Groupe de travail de l'éclairage et de la signalisation lumineuse

Soixante-neuvième session

Proposition de complément 16 à la série 00 d'amendements au Règlement n^o 77 (Feux de stationnement)

Communication de l'expert de l'Allemagne*

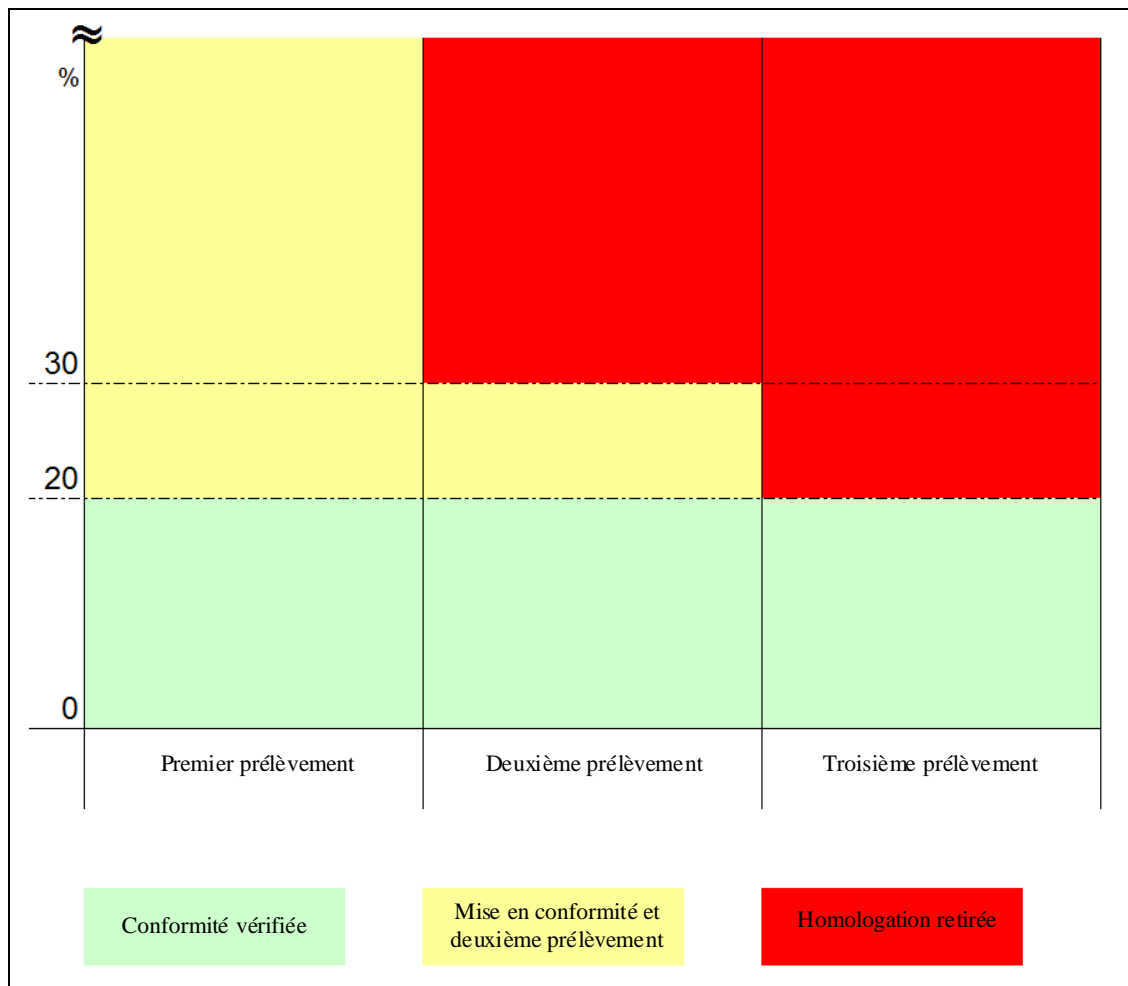
6. La conformité de la production est désormais décrite de manière claire et structurée, étape par étape (avec un nombre limité d'étapes), ce qui donne au fabricant la possibilité dans la première étape – en cas d'écart de plus de 20 % – de rétablir la conformité de sa production. Le processus de vérification de la conformité peut aussi être achevé plus tôt si les deux échantillons satisfont pleinement aux prescriptions.

7. La proposition expose en détail la «troisième étape» qui définit dans quelle condition l’homologation doit être retirée, lorsque le fabricant n’a pas été en mesure de mettre sa production en conformité après la troisième tentative de vérification.

8. Le dessin ci-joint illustre ce processus par étapes.
